茨城電線 職場環境整備プロジェクト(歩行中災害防止) 調査表(改善前 例)

職場環境整備プロジェクト(歩行中災害防止対策) 実施内容 (後に、全社標準として基準化)

茨城電線工場 職場環境整備(歩行中の災害防止) 対策進捗表

H26.6.30時点

1-6 通路、置き場の区画表示

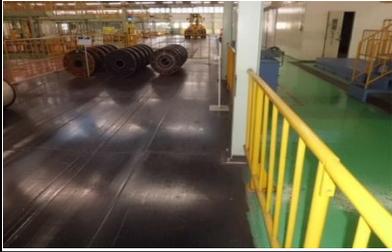
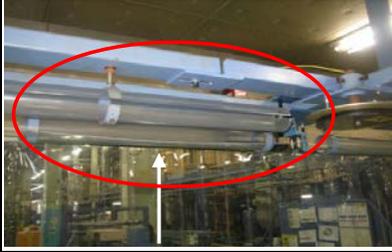
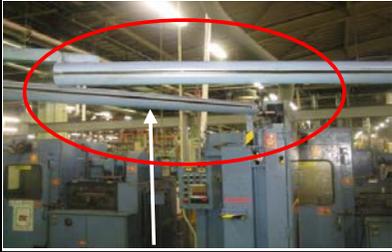
No	指摘 対策	計画と実績			写真		担当者 (現地施工)	予算(千円) (見積要・否、済)
		14/3末	14/6末	14/9末	改善前	改善後		
1	計画掛の作業通路に台車が放置されている。	計画	→				計画掛	否
	所定の位置に移動する。	実績	→	(1/24完了)				完了
2	C伸南側の作業エリアと通路が曖昧	計画	→				茨城安全専任者	起案回覧中
	作業エリアと通路を明確に区画する。	実績	→	(4/05完了)				(1,800千円)(1/2) フォークリフト特安活動 完了
3	C伸とF伸間の作業エリアと通路が曖昧	計画	→				茨城安全専任者	起案回覧中
	作業エリアと通路を明確に区画する。	実績	→	(4/05完了)				(1,800千円)(1/2) フォークリフト特安活動 完了
		計画 (累計)	3	0	0		費用合計	0
		実績 (累計)	3	0	0

1-7 通路幅

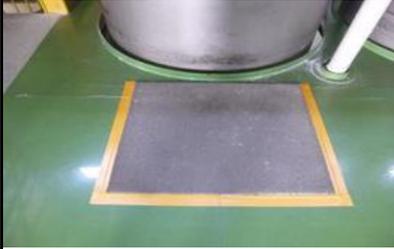
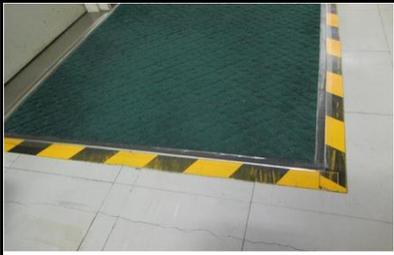
8	東側通路タンDEM29号サプライ前で、フォークリフトの通路高さが3.2mで3.5mに対して不足している。	計画	→			南側  北側 	茨城安全専任者	費用要検討 53.5 (1,800千円)(1/2) フォークリフト特安活動
	3.5mの高さを確保するのは困難なので、「高さ3.1m」「頭上注意」表示を取り付。(タ外不具合補修)	実績	→	(4/03完了)				完了
9	東側通路タンDEM29号サプライ前フォークリフト通路幅は1.65mあり十分。	計画		問題なし		東側通路タンDEM29号サプライ前フォークリフト通路幅十分(1.65m)		
	問題なし	実績						
10	東側通路タンDEM29号サプライ前の歩行者用通路の幅は45cm。	計画		問題なし		東側通路タンDEM29号サプライ前歩行者用通路幅45cm ※分離不能な歩行路表示。		
	フォークリフト通路と人の分離できない歩行路でOK。	実績						
11	押出17、18号機 把取機前上部パスラインカバーの高さ2mなし(塩ビ管)	計画	→			茨城安全専任者	否 0	
	塩ビ管のため、「頭上注意」の表示をする。	実績	→	(2/12完了)			完了

12	M伸 仕上がりキャプスタン後の パスラインカバー高さ 2m なし (M伸 No.8、9、10号機)	計画	→			 	茨城安全専任者	否	0
	カバー材質は鉄で、見直しは困難 なため(芯出し)下にトラクション 貼り又は注意表示(黄色塗装)	実績	→	3/3箇所 (2/21完了)				完了	
13	押出21号機 撚完リールサプライ～ テープサプライ間のパスライン走行線 の高さが1.8mでカバーもなし	計画	→			 	掛・生技2Gr	費用要検討	
	高さ見直し(品質的に困難な場 合)カバー取付検討	実績	→	※4月末完了予定 (4/18完了)				完了	
14		計画							
		実績							
		計画 (累計)		9	1	0			
		実績 (累計)		9	1	0			
							費用合計	FALSE

1-11 ブラインド状態の通路交差点(建屋のカゲ)

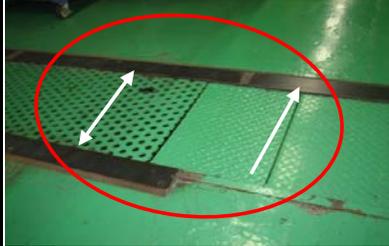
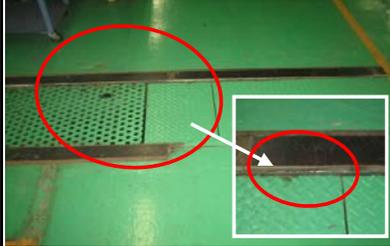
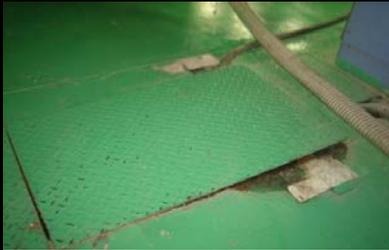
No	指摘 対策	計画と実績			写真		担当者 (現地施工)	予算(千円) (見積要・否、済)	
		14/3末	14/6末	14/9末	改善前	改善後			
1	タンDEM D-29前ブラインド交差点のミラーによる視認性が十分でない。	計画	→					茨城安全専任者	起案回覧中 (2,900千円)(2/2) フォークリフト特安活動
	ミラーの増設と一時停止表示。	実績	→	(3/17 完了)					完了
2	タンDEM D-29前ブラインド交差点のミラーによる視認性が十分でない。	計画	→					茨城安全専任者	起案回覧中 (2,900千円)(2/2) フォークリフト特安活動
	ミラーの増設と一時停止表示。	実績	→	(3/17 完了)					完了
3		計画							
		実績							
		計画 (累計)	2	0	0			費用合計	
		実績 (累計)	2	0	0				0

1-12 床面(床面の状態)

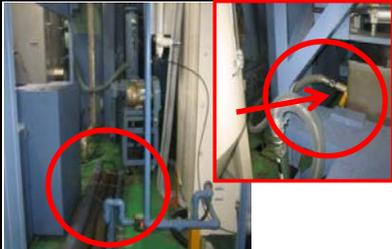
No	指摘 対策	計画と実績			写真		担当者 (現地施工)	予算(千円) (見積要・否、済)
		14/3末	14/6末	14/9末	改善前	改善後		
1	中央通路の横行台車用段差 (2ヶ所)	計画	問題なし				中央通路の横行台車段差 (2か所)	
	現状の注意表示でOK	実績						
2	中央通路の段差(ピット部分) マルチ伸9-10間	計画		→		 (対策後未塗装)	茨城安全専任者	費用要検討 41 (1,800千円)(1/2) フォークリフト特安活動
	注意表示要、段差を埋める。 敷鉄板の交換、面取り実施。	実績	→	(3/6 完了)				完了
3	電線工場出入り口前 歩行者通路のペンキ塗装部が降雪時に滑る	計画		→			茨城安全専任者	(1,800千円)(1/2) フォークリフト特安活動
	滑り止め加工を施す。 濡れても滑りにくい塗装とする。	実績	→	(4/05完了)				完了

4	検査室2Fの通路安全柵 通路床面と安全柵の間につま先板の 取付がなく、ものが落ちる危険。	計画	→		検査室 2F 通路安全柵 つま先板の取付なし (45m)	茨城安全専任者	費用要検討	350 (約300~350)
	つま先板を取り付ける。	実績	→				※14年度予算にて実施	
5	押出機10号機撤去跡地、排水 ピット目地捲れ養生鉄板の角が面 取りされてなく踏く危険。	計画	→			茨城安全専任者	費用要検討	35 (1,800千円)(1/2) フォークリフト特安活動
	面取り(傾斜)をする。	実績	→ (3/7 完了)				完了	
6	押出8、9号機間の排水ピット蓋が 完全に閉まっておらず危険。	計画	→			保全掛	否	0
	ピット蓋の見直し。 (ピット蓋加工)	実績	→ (2/11 完了)				完了	
7	押出17、18号機間の排水ピット 蓋が完全に閉まっておらず危険。	計画	→			保全掛	否	0
	ピット蓋の見直し。 (ホース差し込み場所変更)	実績	→ (2/10 完了)				完了
